AMENDEMENTS PROPOSÉS AU RÈGLEMENT No 75

TRANS/WP.29/633  
2 juin 1998

PROJET DE COMPLÈMENT 9 AU RÈGLEMENT No. 75

(Pneumatiques pour motorcycles)

"Gabarit d'enveloppe pour l'essai d'expansion centrifuge"

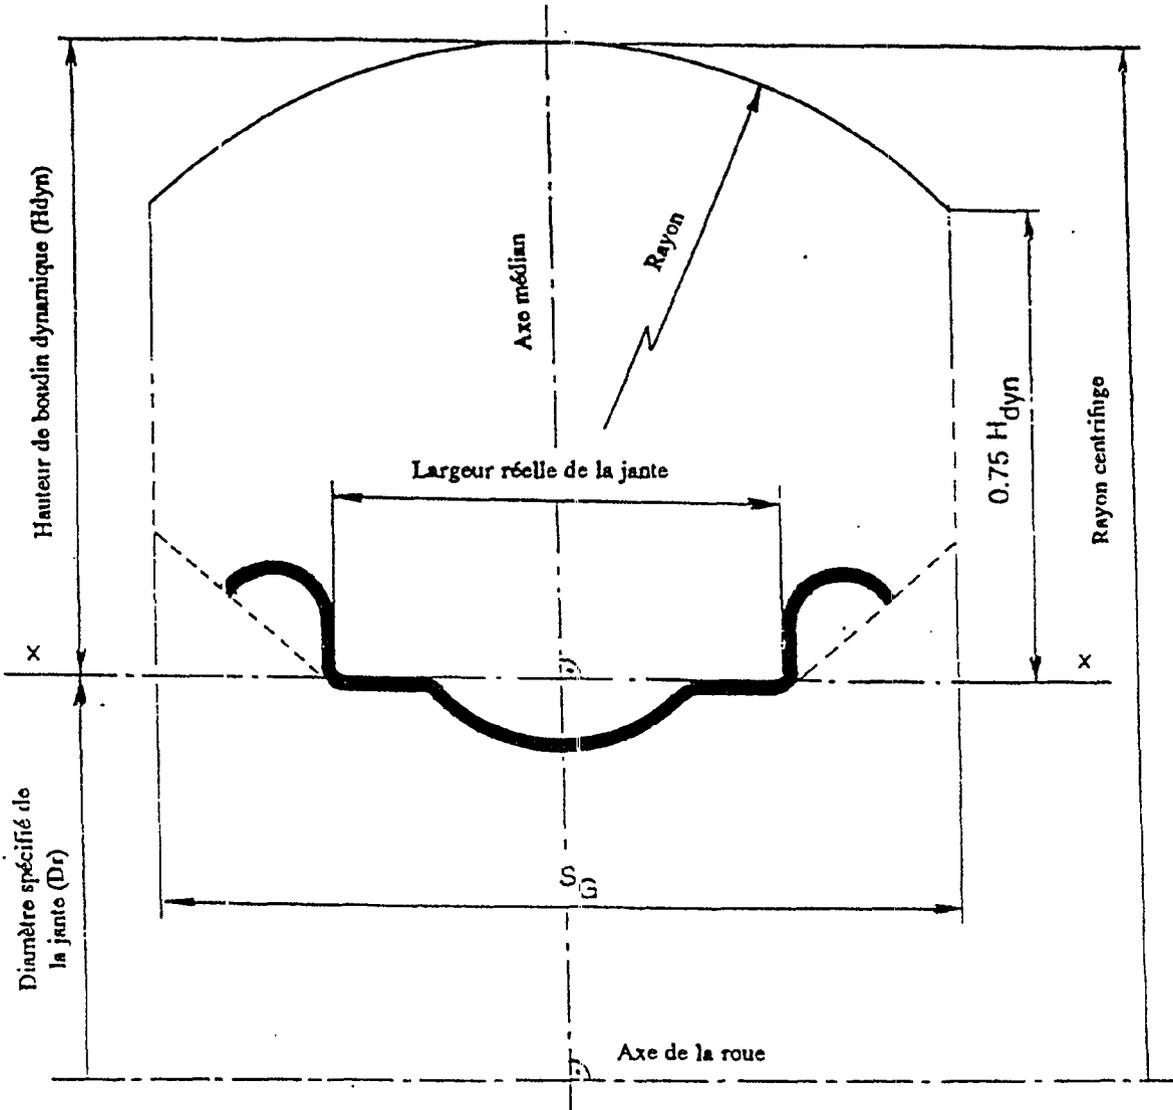
Annex 9, paragraphe 4.1., remplacer le croquis existant par le croquis suivant :

$S_G$  = Largeur maximale en service  
 (Elle varie de 1 mm pour un écart de 0,1 du code de la largeur de jante par rapport à la jante de mesure)

$H_{dyn}$  = Rayon centrifuge -  $D/2$ .
